C-3 浸出水処理施設

浸出水処理施設からの放流水の維持管理基準値

表-1

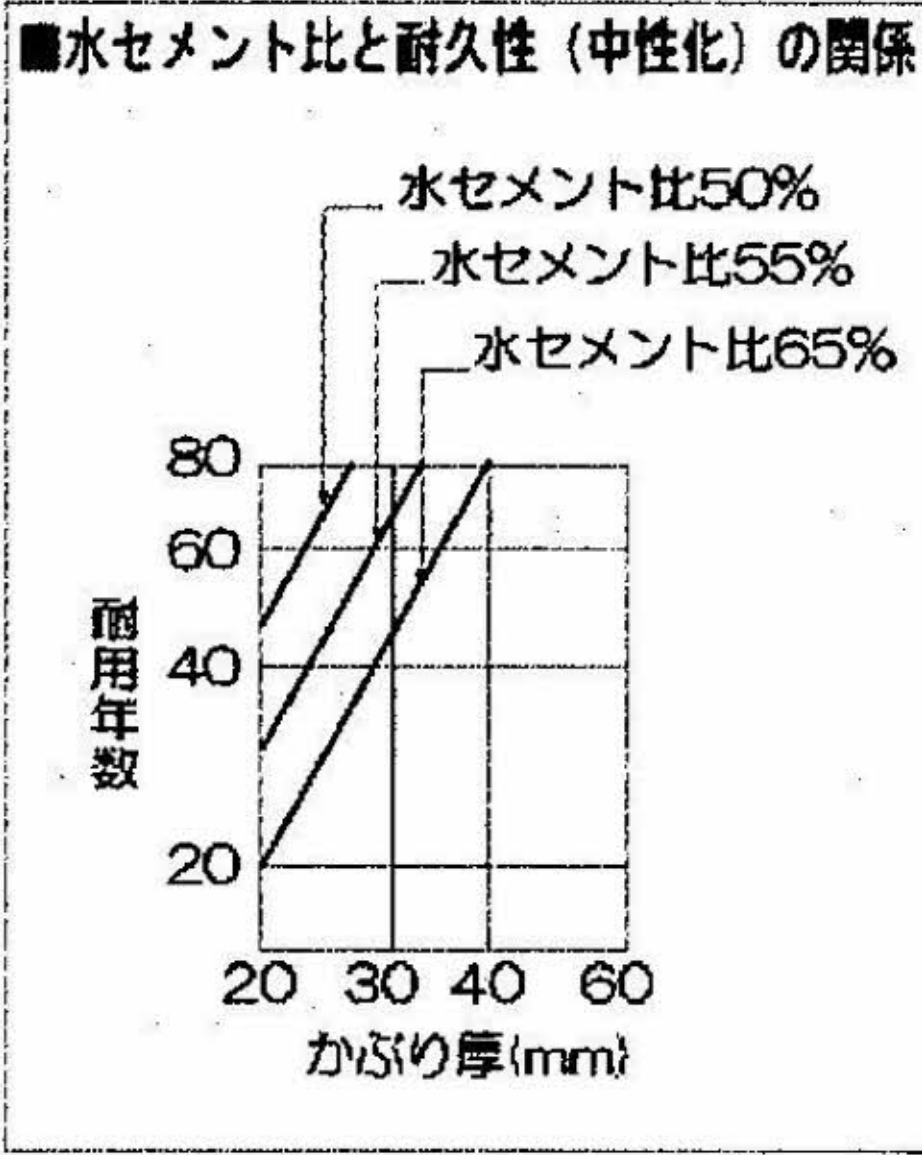
198-4	水槽の耐用年数は 50 年以上・・・と主張されている。 以下の疑問にお答えください。 疑問１ ウラジオストクなどの例では、汚染水が滲出し始めたのは、廃棄処分を初めて 50 年程度かかっている・・・とのこと。水槽や調整槽の耐用年数が過ぎたあたりから、汚染水が滲出始める。何かおかしいと思いませんか、ご見解を伺いたい。

① 鉄筋コンクリート構造物は鉄筋とコンクリートが一体となって初めて地震などの外力に抵抗することができます。この鉄筋コンクリート構造物の耐久性を確保するための基準として「かぶり厚(※)」と「水セメント比」があります。

国土交通省「住宅の品質確保の促進に関する法律(品確法)」では、水セメント比に応じてかぶり厚を変化させており、(表-3) 今回の貯留槽は、水セメント比60%以下、かぶり厚40mm以上で計画しておりますので、設計の耐用年数は優に50年以上を確保しております。
